Goujons de roue pour roues acier et alu sans déport (D=0) en monte simple.

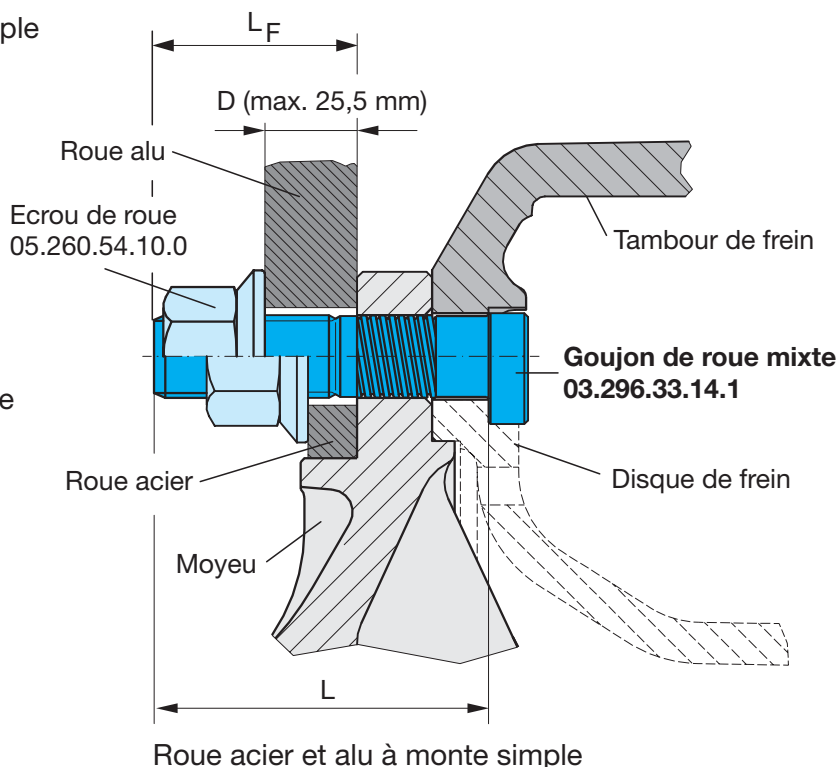
Comme signalé à l'époque dans l' " Info Aktuell " BPW IA-99/3, BPW livre depuis 12/1998 des essieux de remorque équipés d'un nouveau modèle de goujons de roue pour roues acier et alu en monte simple. En association avec l'écrou de roue BPW, ce goujon de roue mixte (réf. BPW : 03.296.33.14.1) permet désormais l'utilisation d'un seul essieu pour deux applications. Grâce à sa finition de surface, le goujon bénéficie d'une protection anticorrosion longue durée. Il est homologué pour les voiles de roue d'une épaisseur maximale de 25,5 mm. Pour les roues aux voiles plus épais, il convient de monter un goujon de roue plus long. Il est aussi possible de recourir à une roue présentant un perçage de 32 mm de diamètre en association avec un écrou à collerette.

Anciens modèles jusqu'à 11/1998

Nouveau modèle à partir de 12/1998 avec goujon de roue mixte

Référence goujon de roue	Longueur L	Longueur L _F	Roues à monte simple			
			Acier	Alu Ø 26 mm, D ≤ 25,5 mm	Alu Ø 26 mm, D > 25,5 mm	Alu Ø 32 mm
03.296.33.14.1	89 mm	55 mm	✓	✓	---	avec écrou à collerette
03.296.33.12.1	97 mm	63 mm	---	---	✓	---
